**Sprememba in novelacija PZI izgradnja
pločnika Stara vas, skozi naselje Stara
vas pri Bizeljskem, ob R1-219/1242
Bizeljsko – Čatež od km 3.202,35 do km
3.485,21, skozi strjen del naselja Stara vas**

11/2 Elaborat za preprečevanje in
zmanjševanje emisij trdih delcev z
gradbišča

RECENZIJSKO POROČILO

ZAPISNIK RECENZIJSKE OBRAVNAVE

Slika 2: Lokacija gradbiščne deponije, izvzeta iz katastrske situacije

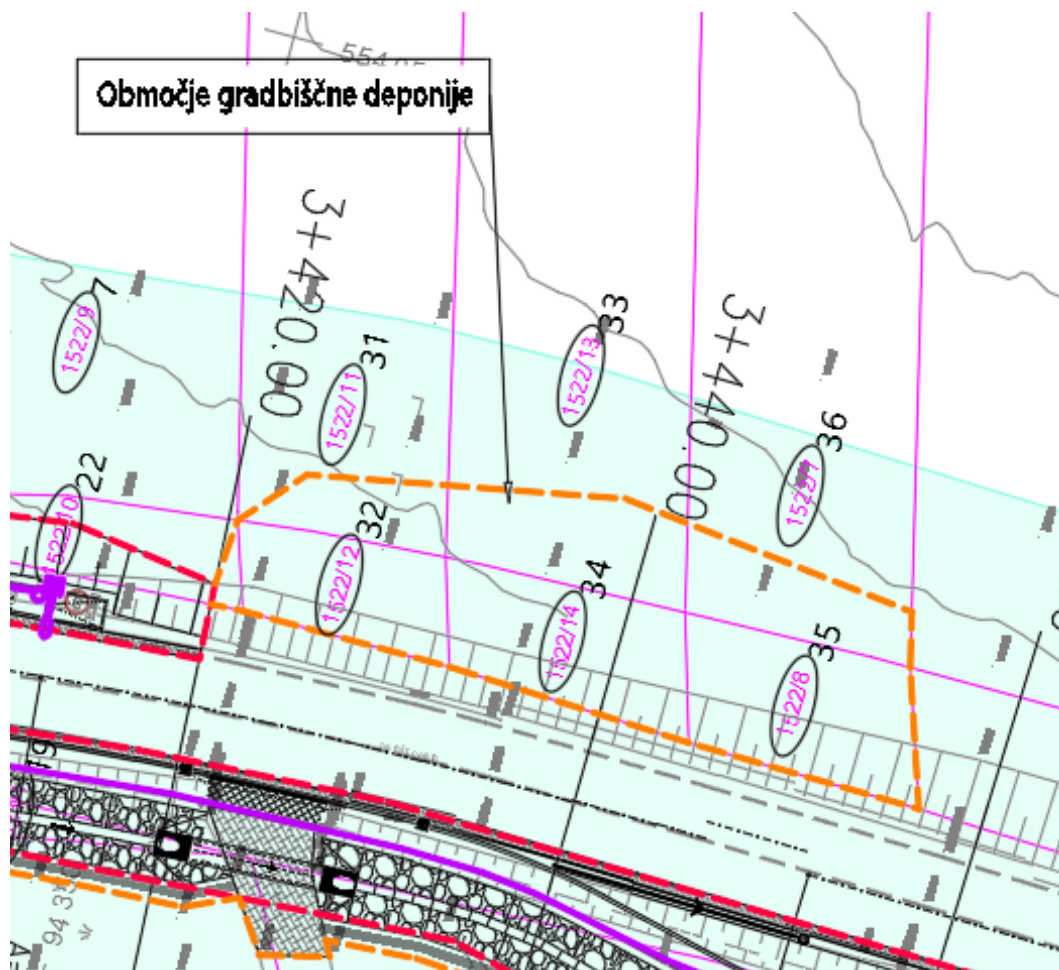
- Prikazati oz. navesti zemljiško parcelo, kjer je predvidena ureditev gradbiščne deponije, in kjer bo potrebno še posebej izvajati ukrepe preprečevanja emisij delcev.
[Odgovor projektanta: Pripomba se upošteva. Lokacija deponije se bo navedla v skladu z varnostnim načrtom.](#)
- V poglavju 8. navesti zadnje izdaje oz. dopolnitve pravilnikov in zakonodaje.
[Odgovor projektanta: Pripomba se upošteva. Navedla se bo aktivna zakonodaja.](#)

V sklopu gradnje se v skladu z varnostnim načrtom predvidi začasno gradbiščno deponijo za pesek, gramoz in humus. Predvidena lokacija ob trasi objekta je prikazana na spodnji sliki in leži na sledečih zemljiških parcelah: 1522/10, 1522/11, 1522/12, 1522/13, 1522/14, 1522/8, 1522/7, vse k.o. Stara vas. Zaradi sipkega in prašnega materiala je še toliko bolj potrebno izvajati ukrepe za preprečevanje emisij delcev.
